Mémoire remis dans le cadre des audiences publiques du Bureau d'audiences publiques en environnement (BAPE) sur le projet de construction d'un tramway à Québec

Redistribution des débits véhiculaires sur certaines rues locales et résidentielles perpendiculaires au tracé du projet

Olivier Marquis, résident de la Ville de Québec

30 juillet 2020

Figure 3 – Représentation du quartier. Limites (en vert), tracé (en bleu) et carrefours (en rouge).

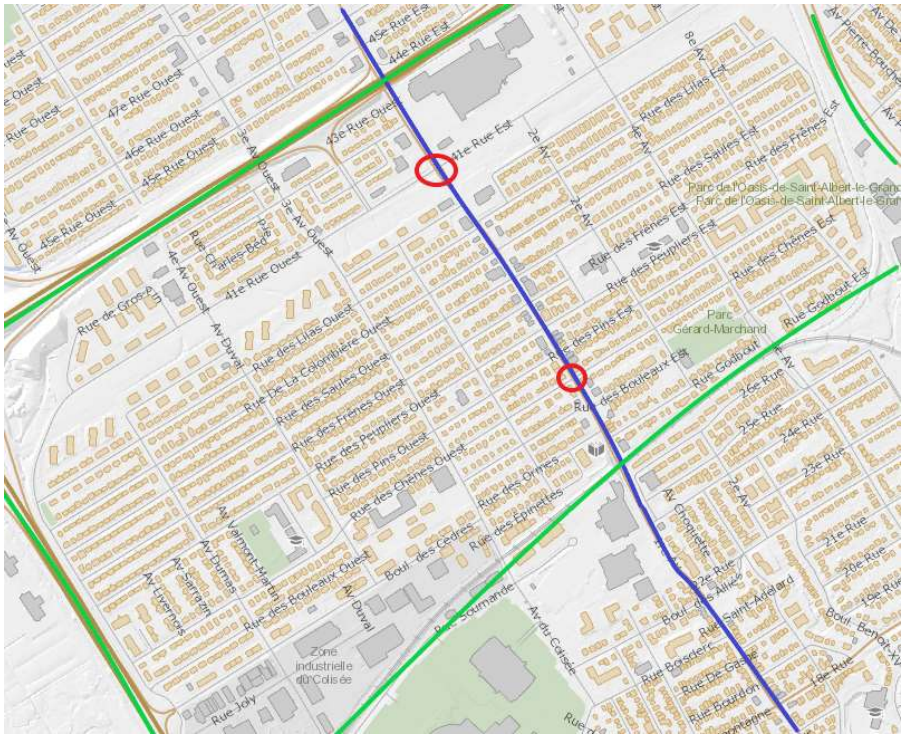
Le quartier en question est délimité au nord et à l'ouest par des autoroutes, au sud par une voie ferrée et à l'est par un boulevard. En son centre passera le tramway. Voir la figure 3 pour cette représentation. Le quartier a donc une forme très allongée d'est en ouest.

Dans le cas de la rue des Chênes, l'augmentation spectaculaire du nombre de véhicules (plus de 300%) et la transformation majeure de l'artère ne semble pas inévitable. En effet, l'implantation de plusieurs carrefours traversants sur la 1<sup>re</sup> Avenue, combiné à des mesures d'atténuation de la circulation (vitesse et débit) dans les axes perpendiculaires traversés, une gestion intelligente des feux de circulation et une priorité accordée au tramway permettraient aisément d'atteindre l'objectif de performance du tramway (la « vitesse commerciale »), détourner la circulation de transit vers la 41<sup>e</sup> Avenue, répondre aux enjeux de sécurité, maintenir l'environnement et la qualité de vie des résidents dans le milieu traversé, répondre au besoin de mobilité des résidents du quartier et favoriser une certaine perméabilité est-ouest sur cette portion du tracé. D'ailleurs, la Ville a choisi cette approche pour le Vieux-Limoilou en maintenant 100% des carrefours traversant la 1<sup>re</sup> Avenue entre la 4<sup>e</sup> Rue et le Boulevard de Alliés.
